港区特定公共賃貸住宅シティハイツ高浜等新築工事の竣工時期の変更について

港区特定公共賃貸住宅シティハイツ高浜等（以下「シティハイツ高浜等」といいます。）は、品川駅北周辺土地区画整理事業（以下「土地区画整理事業」といいます。）による仮換地指定を受けた敷地において、区と特別区人事・厚生事務組合（以下「特人厚」といいます。）とで建替え事業を進めています。（参考資料1）

区域図

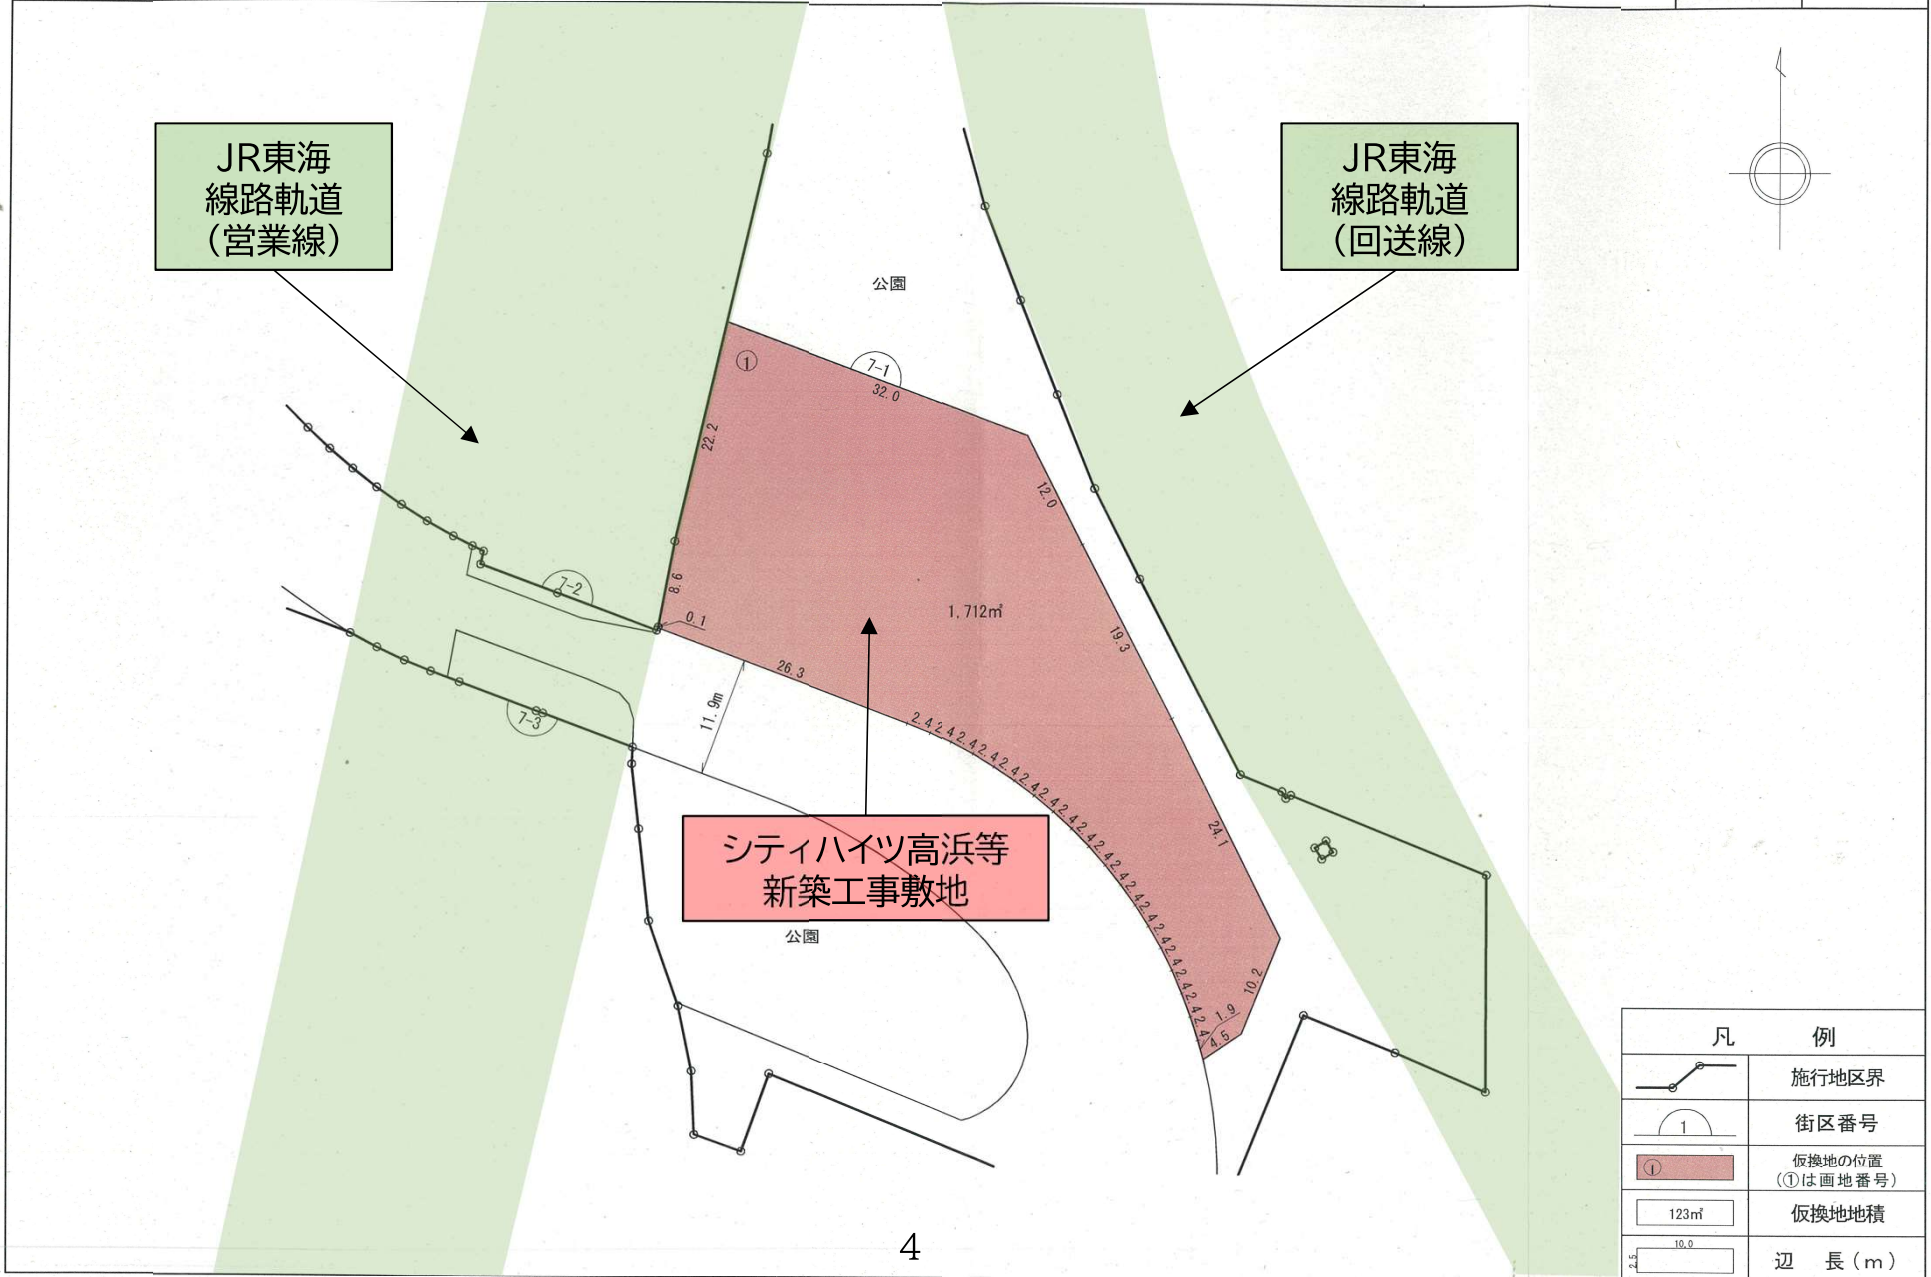
<設計変更の概要>

| 工種 | 変更概要 |
|------|------------------------------------------|
| 杭工事 | 一部施工の夜間化、 低空頭クレーンを使用したリバース工法の採用 |
| 躯体工事 | 一部施工の夜間化、 5階以上のコンクリート躯体のプレキャストコンクリート化 |

<杭工法の変更>

| アースドリル工法 | リバース工法 |
|------------------------------------------------------------------------------------|-------------------------------------------------------------------------------------|
| <p>特徴</p> <p>【工期】短い</p> <p>【工事費】安価</p> <p>【騒音・振動】大きい</p> | <p>特徴</p> <p>【工期】長い</p> <p>【工事費】高価</p> <p>【騒音・振動】小さい</p> |
